## Vyjádření č. 1163/2018

územní rozhodnutí, stavební povolení

**Název stavby - akce :**

**Přístavba Mateřské školky Babice**

# Situace

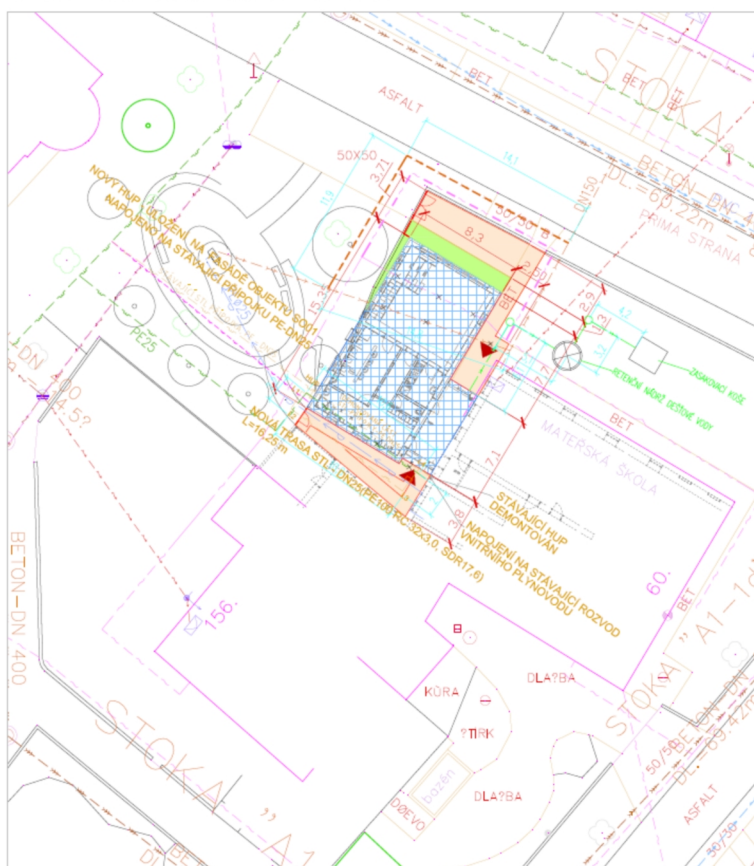
Při stavbě nedojde ke střetu s vodohospodářským zařízením ve správě společnosti Slovácké vodárny a kanalizace, a. s. (dále jen vodohospodářské zařízení) viz. příložená dokumentace. Upozorňujeme, že podkladová katastrální mapa v příloženém snímku má pouze informativní charakter.

Před zahájením zemních prací je nutno požádat o vytyčení vodohospodářského zařízení.

Upozorňujeme, že technický stav kanalizační přípojky nám není znám.

Vypouštění odpadních vod do kanalizace pro veřejnou potřebu musí být v souladu s platným kanalizačním řádem.

Kanalizační areálové rozvody dešťové i splaškové kanalizace musí být zaměřeny v digitálním tvaru dle směrnice GIS SVK, a. s. Uh. Hradiště a zaměřeni předáno na SVK a. s. Uh. Hradiště před uvedením stavby do provozu.

Jakákoliv změna oproti odsouhlasené PD musí být před zahájením prací na stavbě předložena na SVK, a. s. Uherské Hradiště k vyjádření.
